改善箇所説明図

エアバッグコントロールユニット

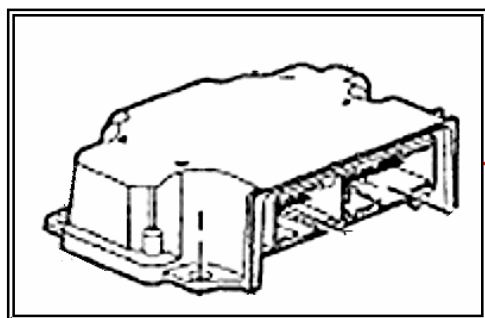
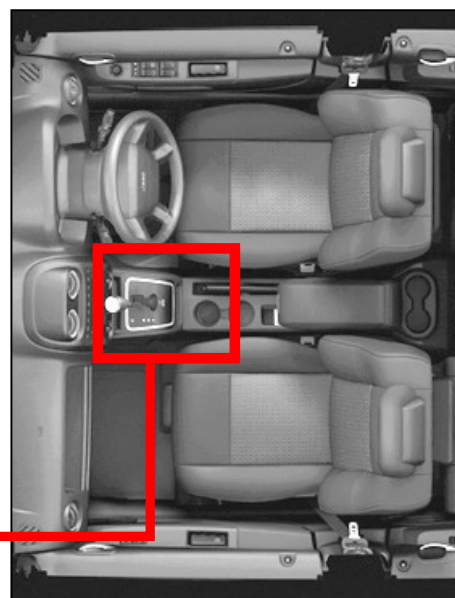
基準不適合発生箇所

エアバッグコントロールユニットにおいて、電気ノイズに対する耐力が不足しているため、衝突時にバッテリー配線が断線した際、断線の影響で生じる電気ノイズにより、ユニット内の電子基板が損傷することがある。そのため、衝突時にエアバッグの展開および、シートベルトプリテンショナーが作動せず、最悪の場合、乗員が過度の傷害を負うおそれがある。

改善の内容

全車両、エアバッグコントロールユニットを対策品に交換する。

: 交換部品を示す

識別 : 助手席側ドアロック・ストライカー上 部固定ボルト頭部黄色ペイントを塗布する。
